淡水化装置信頼性向上工事について

東京電力ホールディングス株式会社

淡水化装置及び滞留水浄化設備の系統構成図(実施計画変更比較表抜粋)

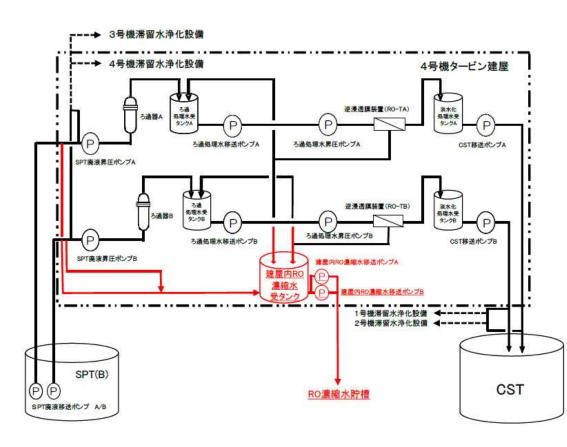
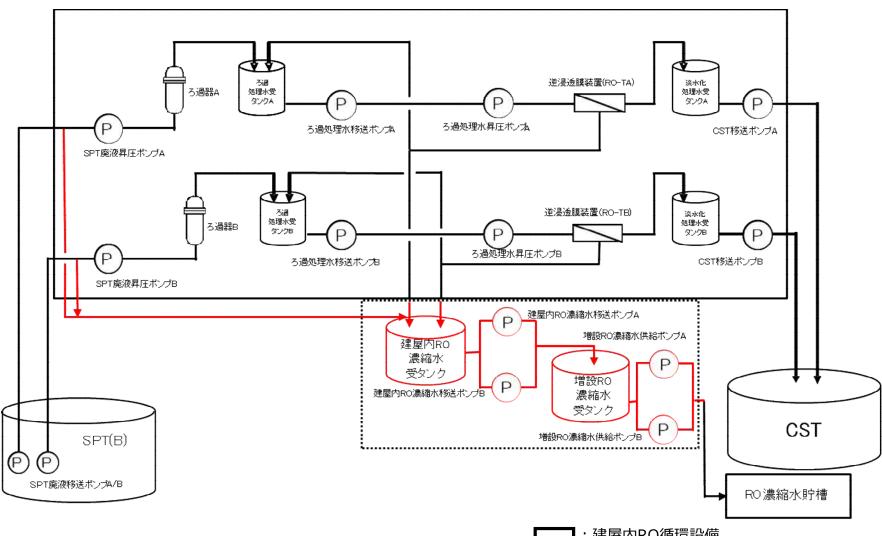
- 設備名称について
- 変更申請を実施した機器および配管の「追設する関連機器」は前項図赤線部となり,「建屋内RO循環設備」は前項図黒四角線内部となる。
- 33.5m盤SPT受入水移送ポンプ出口分岐から増設RO濃縮水受タンク入口までの配管について 一部の鋼管・PE配管については、H.25実施計画認可前設計に着手した機器であり、福島第一原子力 発電所構内の作業環境、機器等の設置環境や時間的裕度を勘案した中で設計・製作・検査を行い、機器 等の経年劣化に対しては、適切な保全を実施することで健全性を維持している(II 2.5.1.7.1(1) a記 載抜粋)

以上から、「33.5m盤SPT受入水移送ポンプ出口分岐から増設RO濃縮水受タンク入口までの配管」の一部は検査(使用前検査、溶接検査)の対象外とする。ただし、確認事項(Ⅱ2.5.添15.別4)にその旨を記載していないことから、必要に応じて、今後、記載の適正化等を行う。

設計進捗により,50AのPE管は敷設しないこととなった。実施計画については,今後,記載の適正化を行う。
